**AVIS RELATIF À LA PROTECTION
CONTRE LES EVENTUELS EFFETS NOCIFS ET NUISANCES
PROVOQUÉS PAR LES RAYONNEMENTS NON IONISANTS
GÉNÉRÉS PAR DES ANTENNES ÉMETTRICES STATIONNAIRES**

Commune : CHARLEROI - Exploitant : PROXIMUS

Référence exploitant : 71SOU_00

Rapport n° 4198 / 2023

Figure 1 : Vue en plan des lieux de séjour et des points de contrôle

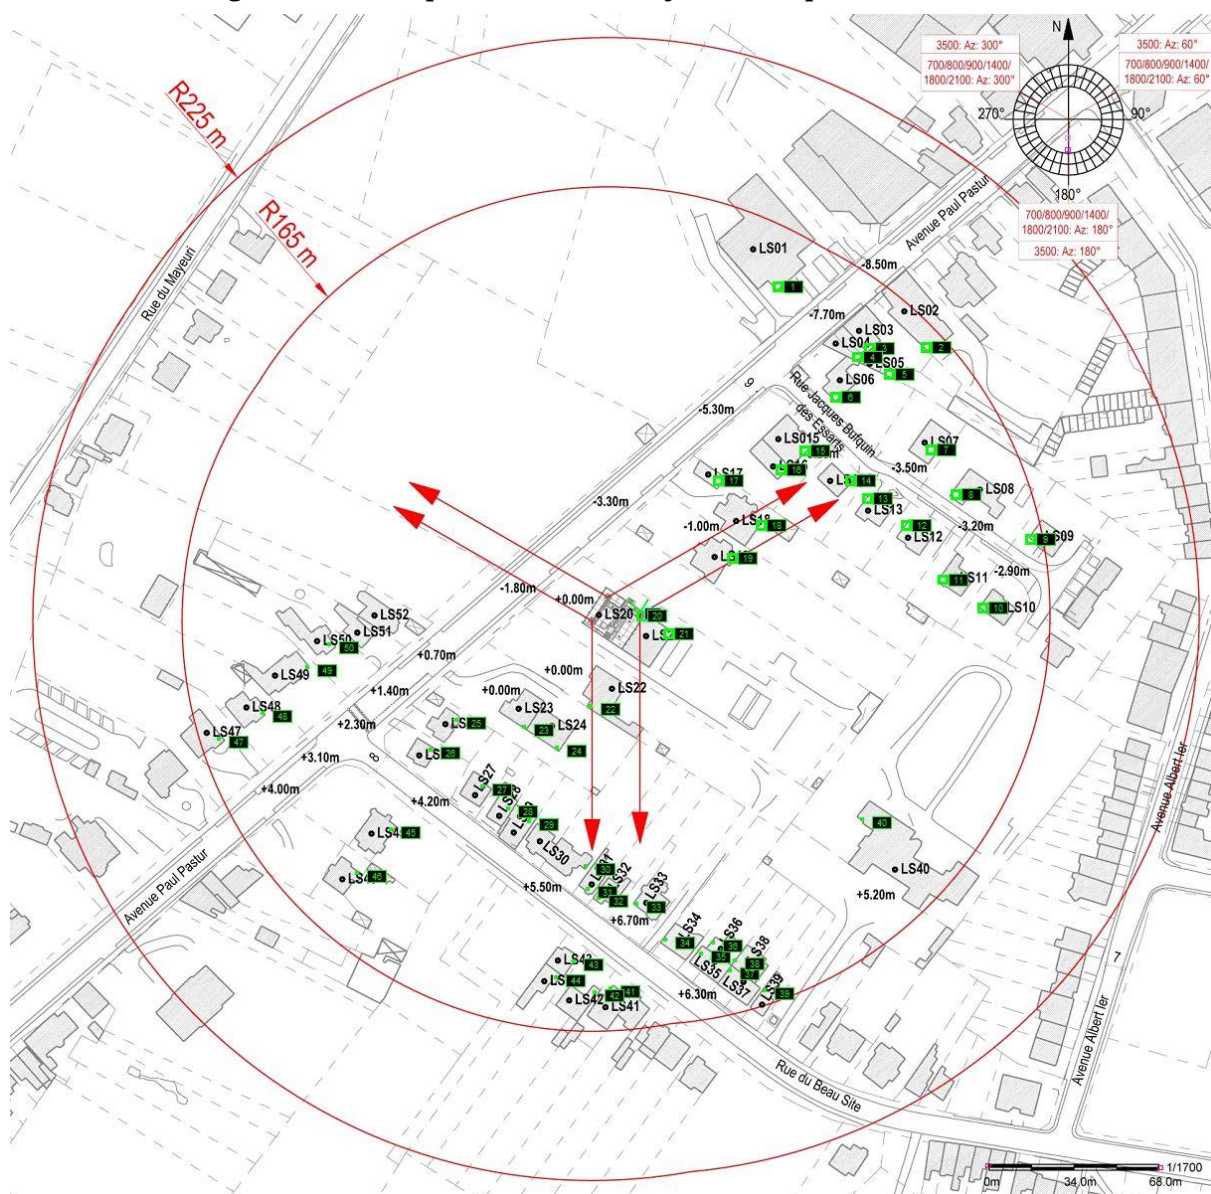
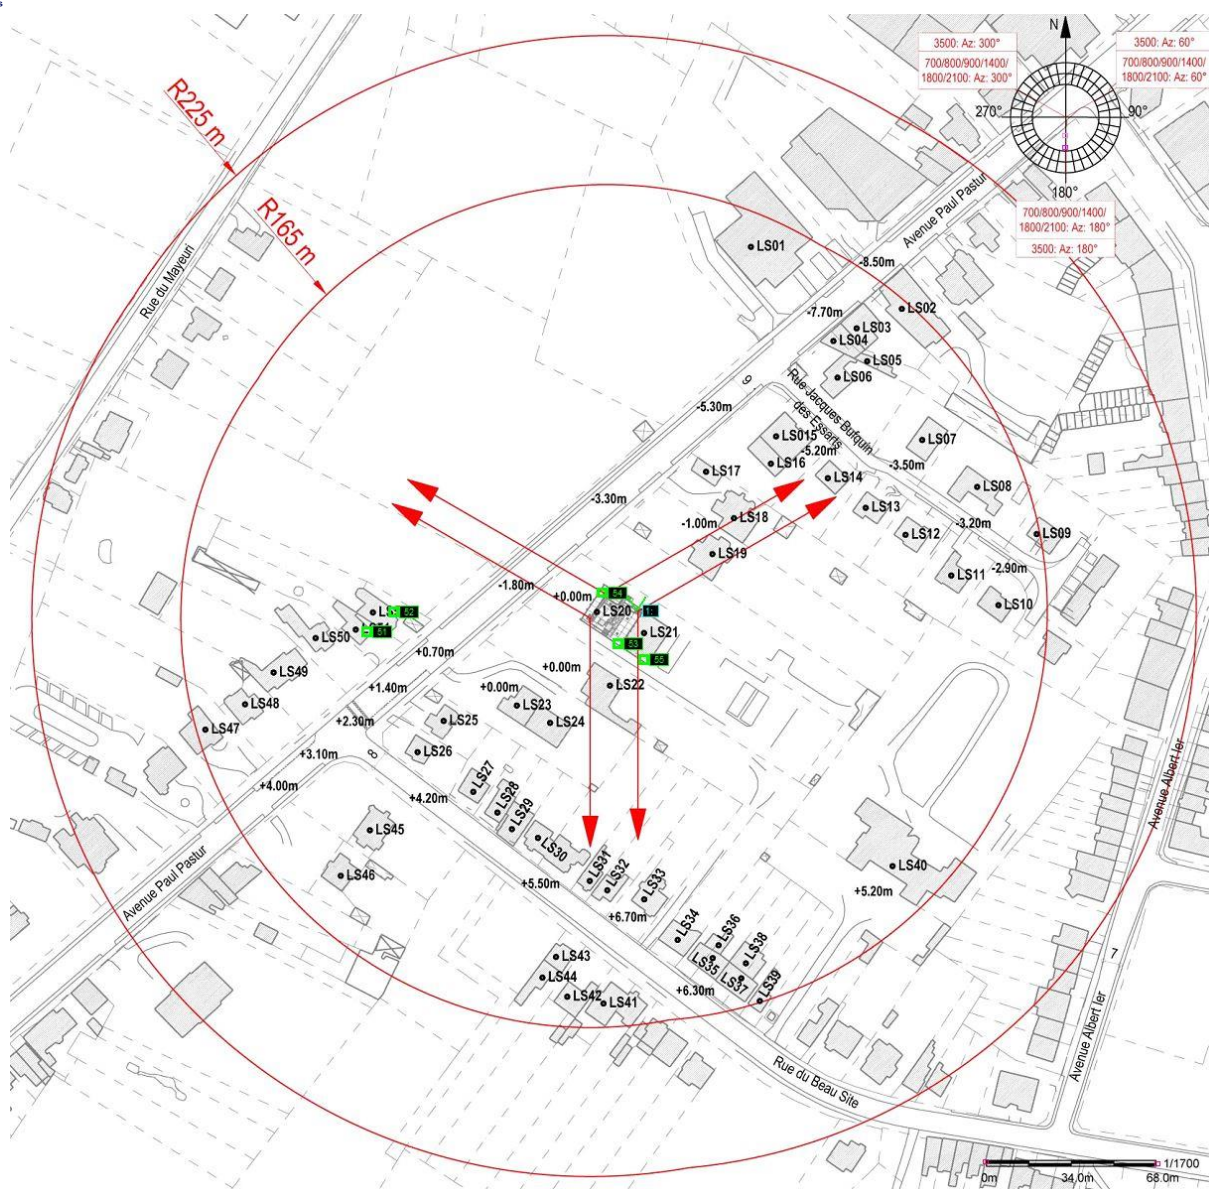
- le numéro du point de contrôle repris sur un des plans de la figure 1;
- le numéro du LS dans lequel se trouve le point de contrôle de la 1^{ère} colonne ;
- l'atténuation d'obstacle prise en compte pour le calcul de l'indice d'exposition dans le LS ;
- le résultat du calcul de l'indice d'exposition.

En ce qui concerne les antennes de l'installation mentionnées dans le tableau 1, la distance maximale à laquelle la limite pourrait être atteinte, à l'extérieur, est égale à 95,9 m. S'il n'y a pas de LS à une distance inférieure, les antennes respectent forcément la limite d'immission.

Dans le cas des LS situés à l'intérieur des bâtiments, une atténuation d'obstacle est prise en compte et il en résulte que la distance maximale à laquelle la limite pourrait être atteinte se réduit à 67,9 m.

Figure 2 : Vue en plan des installations d'antennes dans un rayon de 300 mètres autour de l'installation faisant l'objet de la demande d'avis

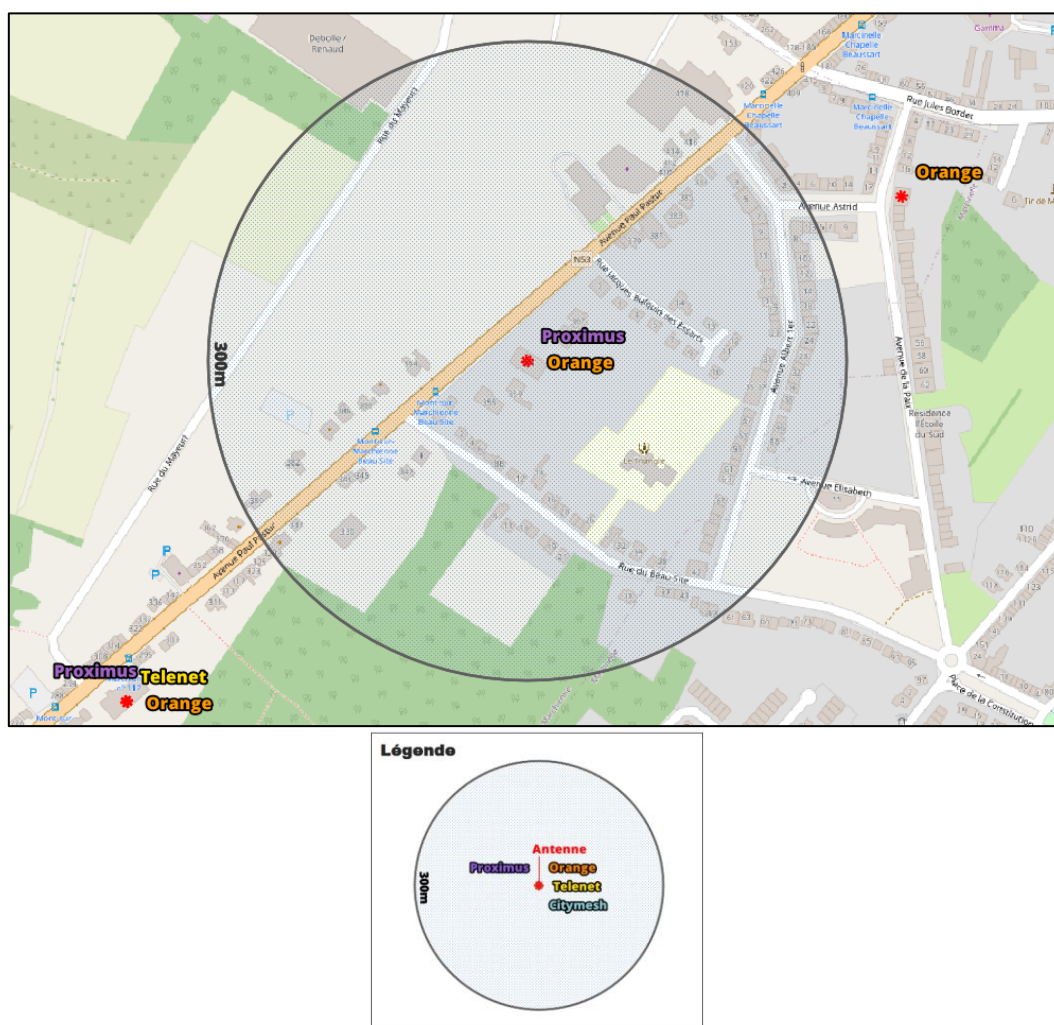
Le plan en projection verticale de la figure 2 indique la localisation des antennes actives éventuelles visées par le décret et situées dans un rayon de 300 mètres autour de l'installation référencée dans le paragraphe 2. Les données de localisation de ces antennes et les avis correspondant sont accessibles via le cadastre en ligne des antennes émettrices stationnaires⁶.

Compte tenu du nombre d'installations localisées dans la figure 2, il apparaît que l'intensité du rayonnement électromagnétique généré, dans les lieux de séjour situés à proximité de l'installation référencée dans le paragraphe 2, par l'ensemble des antennes émettrices stationnaires de l'ensemble des exploitants du même site d'antennes émettrices stationnaires respecte la limite fixée à l'article 4, § 2 du décret.
